**AVIS RELATIF À LA PROTECTION
CONTRE LES EVENTUELS EFFETS NOCIFS ET NUISANCES
PROVOQUÉS PAR LES RAYONNEMENTS NON IONISANTS
GÉNÉRÉS PAR DES ANTENNES ÉMETTRICES STATIONNAIRES**

Commune : AUBANGE - Exploitant : PROXIMUS

Référence exploitant : 63AUB_01

Rapport n° 1091 / 2025

Figure 2 : Vue en plan des installations d’antennes dans un rayon de 300 mètres autour de l’installation faisant l’objet de la demande d’avis

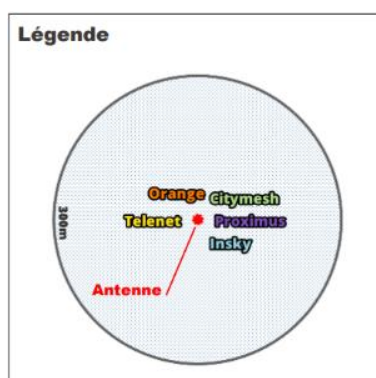
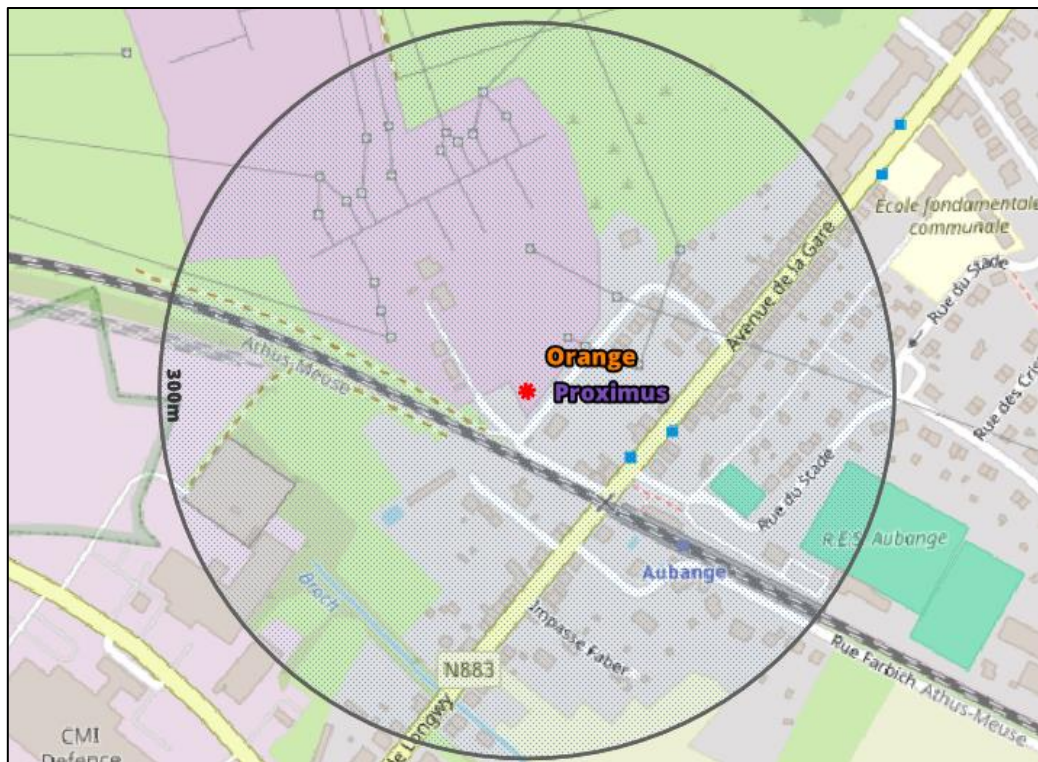
Le plan en projection verticale de la figure 2 indique la localisation des installations d'antennes émettrices stationnaires visées par le décret et situées dans un rayon de 300 mètres autour de l'installation référencée dans le paragraphe 2 et localisée au centre du cercle. Les données de localisation de ces antennes et les avis correspondant sont accessibles via le cadastre en ligne des antennes émettrices stationnaires⁸. Les installations prises en compte dans l'évaluation du respect de la limite cumulative sont les installations d'antennes émettrices déclarées en service par l'exploitant à la date du présent avis, à l'exception de l'installation référencée dans le paragraphe 2 et éventuellement d'autres installations ayant fait l'objet d'une demande d'avis à la même date et qui sont situées à l'intérieur de la zone de 300 mètres de rayon.

- il y a au plus 4 installations d’antennes émettrices stationnaires présentes dans la zone d’évaluation de 300 mètres de rayon représentée dans la figure 2, y inclus l’installation référencée dans le paragraphe 2 : la limite cumulative définie à l’article 4, §2 du décret est nécessairement respectée dans les lieux de séjour à l’intérieur de la zone d’évaluation de 300 mètres de rayon ;
- il y a exactement 5 installations d’antennes émettrices stationnaires présentes dans la zone d’évaluation de 300 mètres de rayon représentée dans la figure 2, y inclus l’installation référencée dans le paragraphe 2 et il existe, pour 3 ou 4 de ces installations, un avis attestant le respect de la limite abrogée de 3 V/m : la limite cumulative définie à l’article 4, §2 du décret est

- c) dans tous les autres cas, il a été vérifié que la limite cumulative définie à l'article 4, §2 du décret n'est pas dépassée dans les lieux de séjour sur base du nombre d'installations localisées dans la zone d'évaluation de 300 mètres de rayon représentée dans la figure 2, de leur localisation ainsi que des données inscrites dans la figure 1 et au paragraphe 4 du présent avis et dans les avis attestant le respect de la limite par installation ou de la limite abrogée de 3 V/m relatifs aux autres installations reprises dans la figure 2.

Compte tenu des considérations ci-dessus, il apparaît que l'intensité du rayonnement électromagnétique généré, dans les lieux de séjour situés dans un rayon de 300 mètres autour de l'installation référencée dans le paragraphe 2, par l'ensemble des antennes émettrices stationnaires de l'ensemble des exploitants du même site d'antennes émettrices stationnaires respecte la limite fixée à l'article 4, § 2 du décret.
